SJEKKLISTE FOR TILFLUKTSROM TYPE 1948 2026

116472, Refstadveien 100 (kun ett rom)

<Kommentar>
Kontroll dato	25.03.2026 08:25	
Adresse t-rom	Refstadveien 100	
Bruker av rommet	Beboere	
Eier	Oslobygg KF	
Adresse eier		
Kontaktperson		
Ant plasser	80	Beregnet ved kontroll: areal 100 kvm x 2,4 m = 240 kubikk
Ansvarlig	Oslo kommune	
Bruksareal	100	
Bygget år	1962	
Romtype	1948	
Offentlig/privat	Privat/kommunalt	
Fredsbruk	Boder	
Tegninger fremlagt		1 Kun en rømningsplan i gang på utsiden av t-rom
Tidl. kontroller		Kan ikke dokumenteres ved kontroll
Tilstede ved kontrollen	RK	
Tilfluktsrommets tilstand		Middels

Spørsmål: Dør/port/lukkere

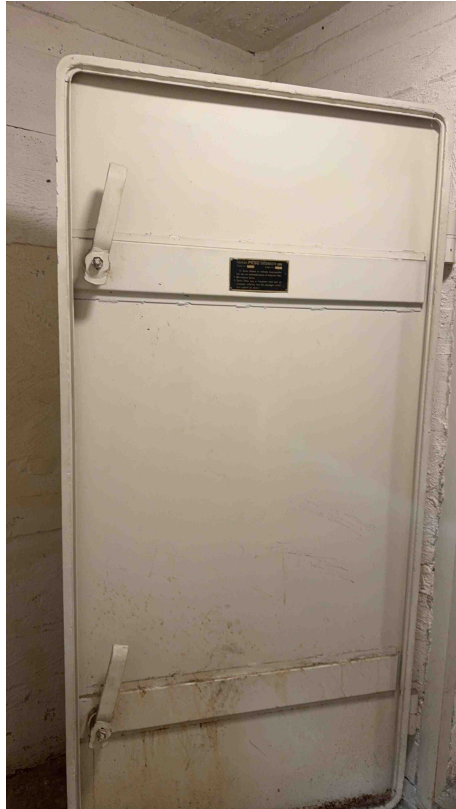
Beskrivelse: En del av dobbel dør til sluse er bygd inn. Må merkes på instruks «Fjernes ved beredskap», Filnavn: img_0001.jpg

Spørsmål: Fredsinstallasjoner, fjernes innen 72 timer

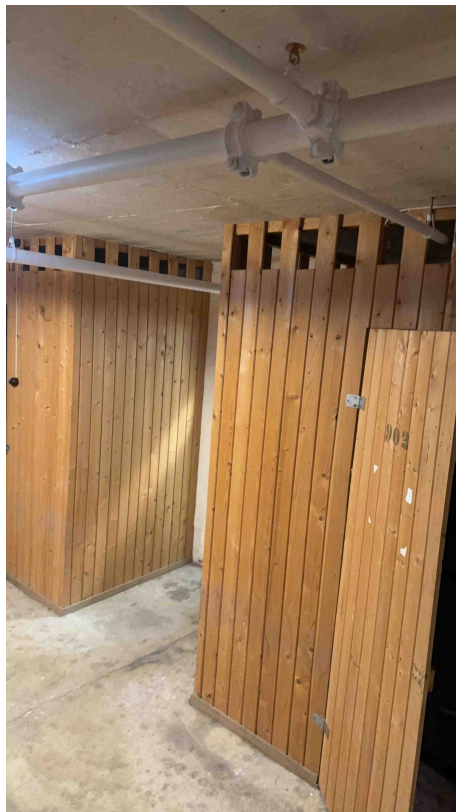
Beskrivelse: Gipsvegger bør fjernes i fredstid, Filnavn: img_0001.jpg

Spørsmål: Fredsinstallasjoner, fjernes innen 72 timer

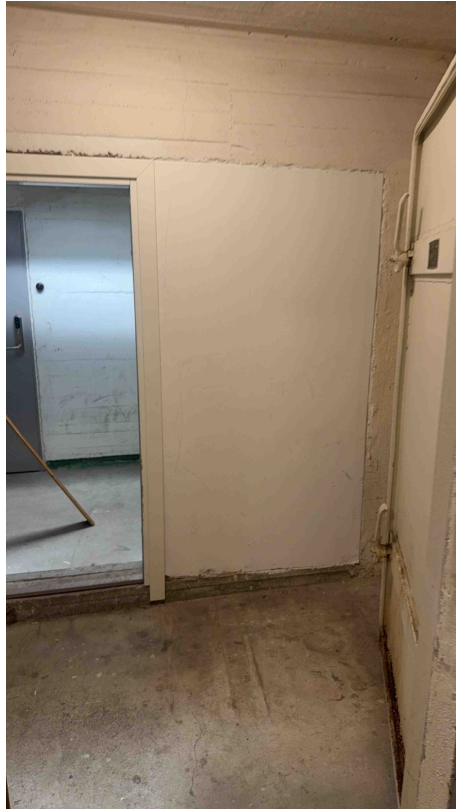
Beskrivelse: Gipsvegger bør fjernes om det ikke er behov for dem i fredstid, Filnavn: img_0001.jpg

Spørsmål: Luftbehov: 3 m³ pr pers, 1 m³ pr pers ved vent.anlegg

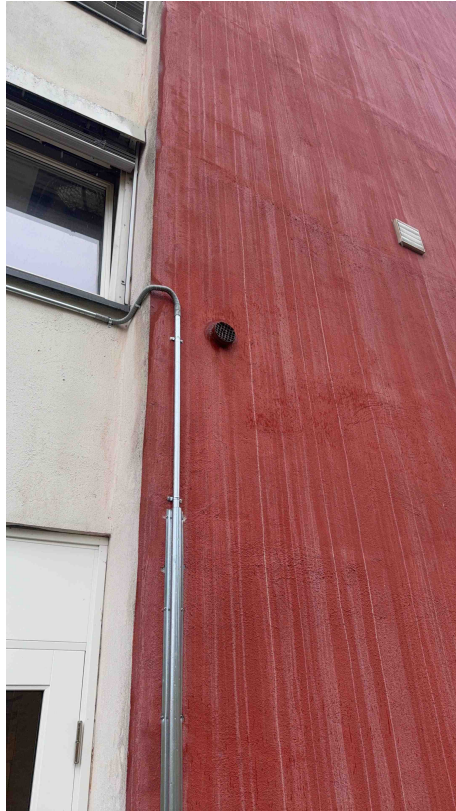
Beskrivelse: 100 mm luftinntak uten spjeld/lokk, Filnavn: img_0001.jpg

Spørsmål: Nødutganger

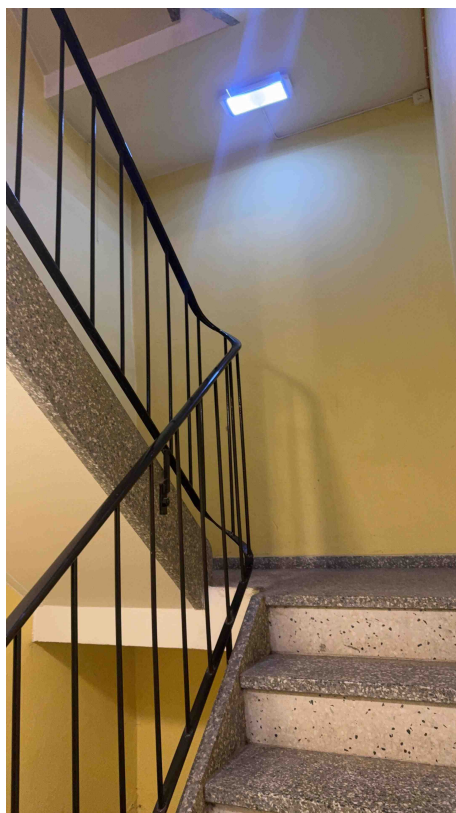
Beskrivelse: Dør til høyre er veien ut. Bør ha mekanisk lås, Filnavn: img_0001.jpg
